Segro-Actisud - Construction d'une plateforme logistique, d'un data-center et d'un parking ZA Actisud, 90 Chemin du Ruisseau Mirabeau - 13016 Marseille

n° PLAN	INDICE	DATE	PERMIS DE CONSTRUIRE	ECHELLE	PHASE	Réf_info
PC AN 04a	A	09/10/2024	Plan Acces Pompiers N2 - LOG	1:750	PC	77074

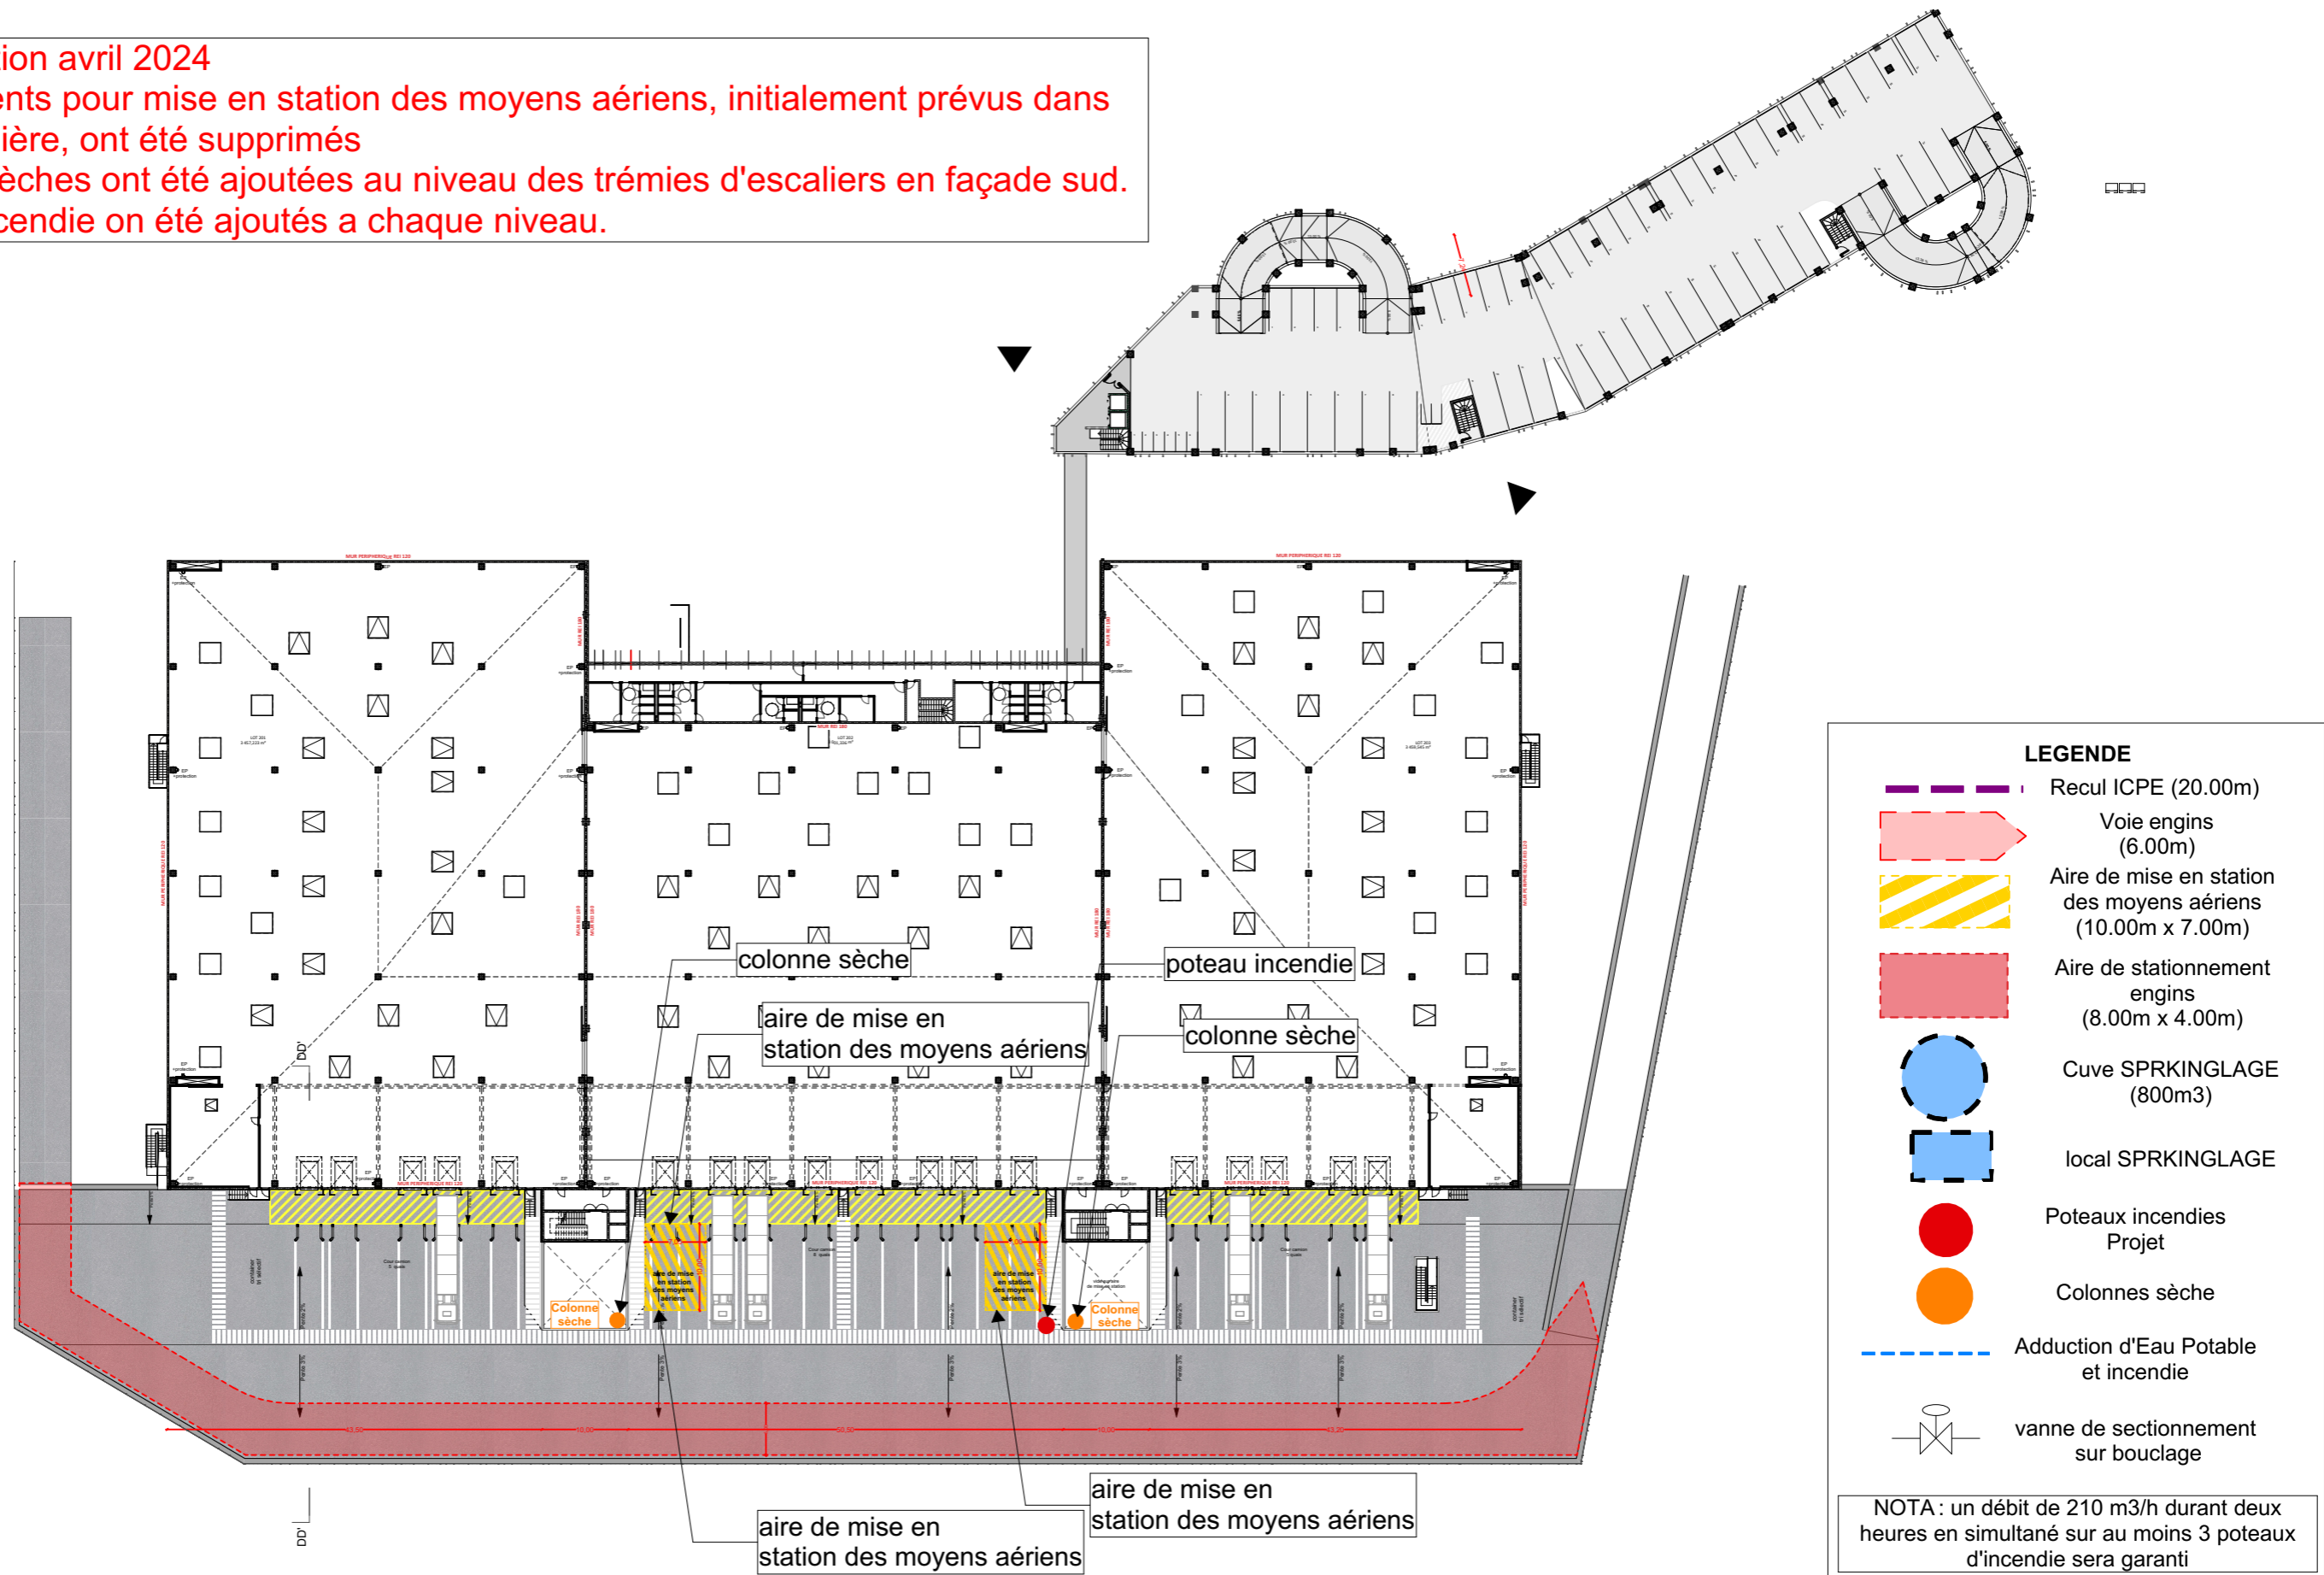
Nota : modification avril 2024

Les emplacements pour mise en station des moyens aériens, initialement prévus dans les puits de lumière, ont été supprimés

Des colonnes sèches ont été ajoutées au niveau des trémies d'escaliers en façade sud.

Des poteaux incendie ont été ajoutés à chaque niveau.
